gemeente Loon op Zand

BESTEMMINGSPLAN 'BERNDIJKSESTRAAT 14 TE KAATSHEUVEL'

Nota zienswijzen en ambtshalve aanpassingen

Vastgesteld in de vergadering van de raad van de gemeente Loon op Zand op 18 mei 2020.

Afbeelding: beoogde situatie openbare parkeerplaatsen, afvalcontainers en te verplaatsen lichtmast ter hoogte van Berndijksestraat 14 te Kaatsheuvel.

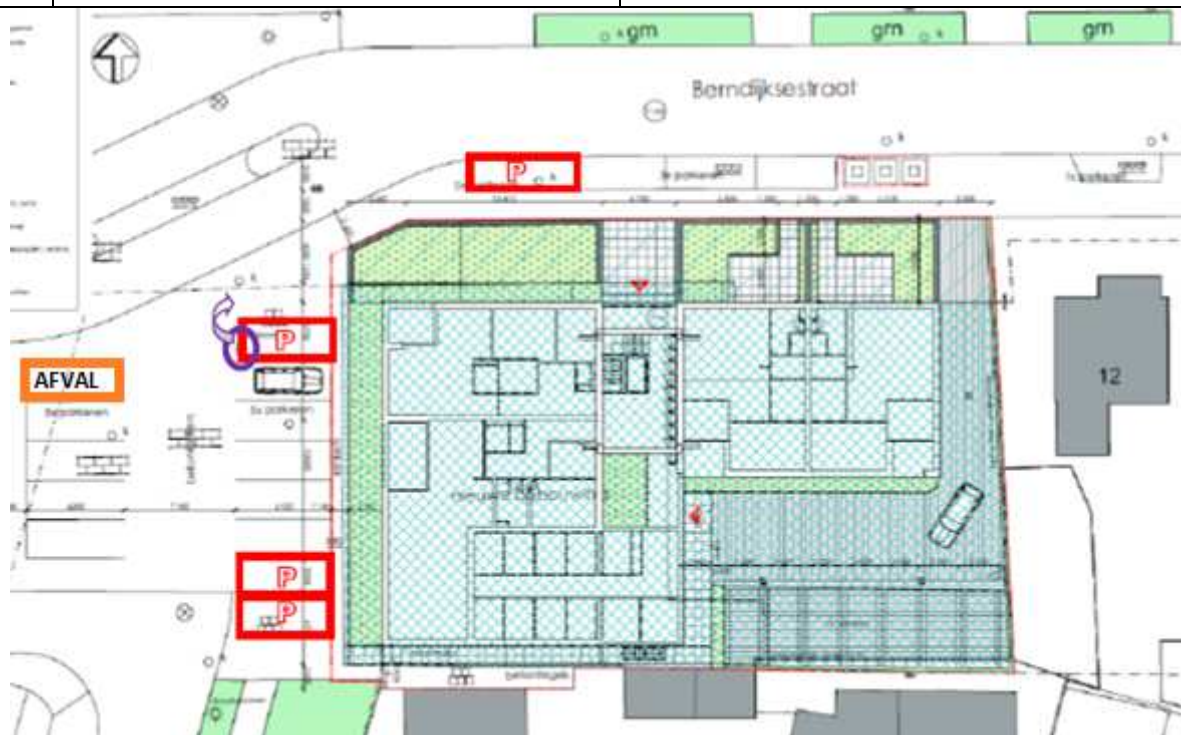
Met verwijzing naar het benodigd aantal parkeerplaatsen is aangegeven dat er 13 daarvan in het openbaar gebied gerealiseerd moeten worden. Er is geen sprake van nieuwe parkeerplaatsen maar het gebruik van reeds bestaande plaatsen.
Met de behoefte aan extra parkeerplaatsen als gevolg van de woningbouw zal er in de buurt een parkeertekort ontstaan.
De in de toelichting gesuggereerde voldoende parkeergelegenheid is niet onderbouwd met een parkeeronderzoek en evenmin is een balans opgesteld van de locatie en de omgeving.
Het bezwaar richt zich op de conclusie dat het parkeren geen belemmering zou vormen voor de uitvoering van het plan.

<p>* bij het parkeeronderzoek zijn straten verdeeld in secties. Als een sectie deels binnen en deels buiten het gebied ligt, wordt de gehele sectie in de berekening meegenomen.</p> <p>** 7 parkeerplaatsen op eigen terrein, 3 extra parkeerplaatsen in openbare ruimte en -1 voor afvalcontainers.</p> <p>De parkeerdruk in het gebied neemt toe van 65% naar 68%. Dat is nog ruim onder de 80% en daarvoor acceptabel.</p> <p>Zoals onder a aangegeven (onder 'Gemeentelijk beleid Volkshuisvesting / Wonen') zijn in dit geval qua type woningen appartementen als wenselijk (en nodig) beoordeeld op deze locatie vanuit beleidsmatig oogpunt op het gebied van volkshuisvesting.</p> <p><u>Na inspraak extra parkeerplaatsen toegevoegd</u></p> <p>Verder zijn in een eerder stadium (na inspraakreacties) aanpassingen in de inrichting van de openbare ruimte doorgevoerd, waardoor het aantal parkeerplaatsen per saldo toeneemt met 3 stuks en de ondergrondse afvalcontainers verplaatst worden naar het parkeerterreintje aan het Frederik Hendrikpark (ten westen van de projectlocatie).</p>

- Rode vakjes: toevoeging van 4 openbare parkeerplaatsen ten behoeve van het plan Berndijksestraat 14.
- Oranje vakje: beoogde nieuwe locatie voor de ondergrondse afvalcontainers voor het plan Berndijksestraat 14. Op deze locatie verdwijnt de bestaande openbare parkeerplaats, waardoor er in totaal 3 openbare parkeerplaatsen worden toegevoegd ten opzichte van de huidige situatie.
- Paarse cirkel en paarse pijl: te verplaatsen lichtmast.
